**MEMORANDO DSH-0913-2023**

**ASUNTO :** Criterio técnico sobre el Estudio de Impacto Ambiental Categoría II  
**“BRISAS DEL GOLF-ARRAIJÁN TERCERA ETAPA B”**

**INFORME TÉCNICO No. DSH-DCS-053 -2023**  
**COMENTARIOS TECNICOS AL EIA DEL PROYECTO DENOMINADO**  
**“BRISAS DEL GOLF-ARRAIJÁN TERCERA ETAPA B”**

Mapa de las fuentes hídricas dentro del proyecto "BRISAS DEL GOLF-ARRAIJÁN TERCERA ETAPA B" (hoja cartográfica 4242 I NW del Instituto Geográfico Nacional Tommy Guardia)

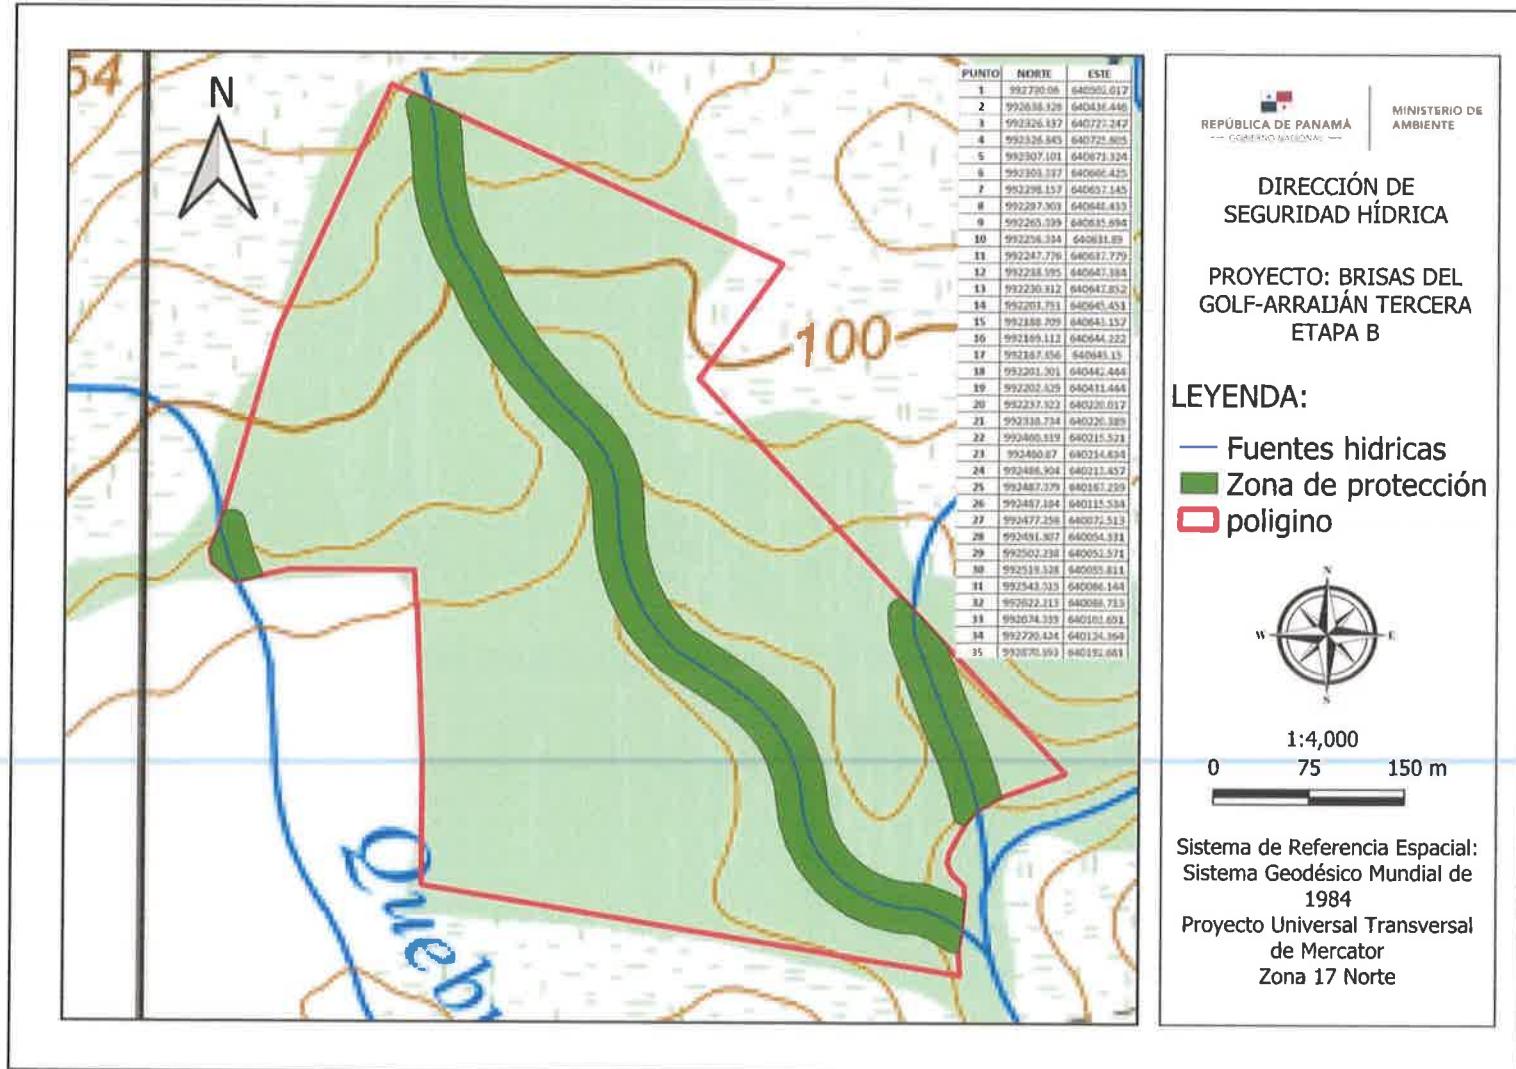
**Página 21 y 148:** En la síntesis de las características del proyecto y en la sección de hidrología, el estudio hace énfasis que no hay cuerpos de agua dentro del proyecto, haciendo referencia a lo que ellos llaman un “*drenaje estacional*”, sin embargo en la hoja cartográfica 4242 I NW del Instituto Geográfico Nacional Tommy Guardia se observa que existen 3 cuerpos de agua que están en contacto directo con el polígono del proyecto (ver mapa en anexos). Al oeste esta un pequeño fragmento de la *quebrada seca* (más de 45 metros lineales), una *quebrada sin nombre* que atraviesa todo el polígono de norte a sureste (más de 800 metros lineales), y otro pequeño tramo de otra *quebrada sin nombre* al suroeste (más de 160 metros lineales).

Adicional a esto, en el informe técnico elaborado por técnicos de la Regional de Panamá Oeste (DRPO-SSH-151-2023) también establecen claramente que los cuerpo de agua que se visualizan dentro de este proyecto no son drenajes estacionales.

- Para la protección y conservación de las fuentes hídricas antes mencionadas, reiteramos la importancia de cumplir con lo establecido en el artículo 23 de la ley 1 del 3 de febrero de 1994.

- Presentar un plano en donde se visualice todo el desarrollo del proyecto y las zonas de protección de las fuentes hídricas.
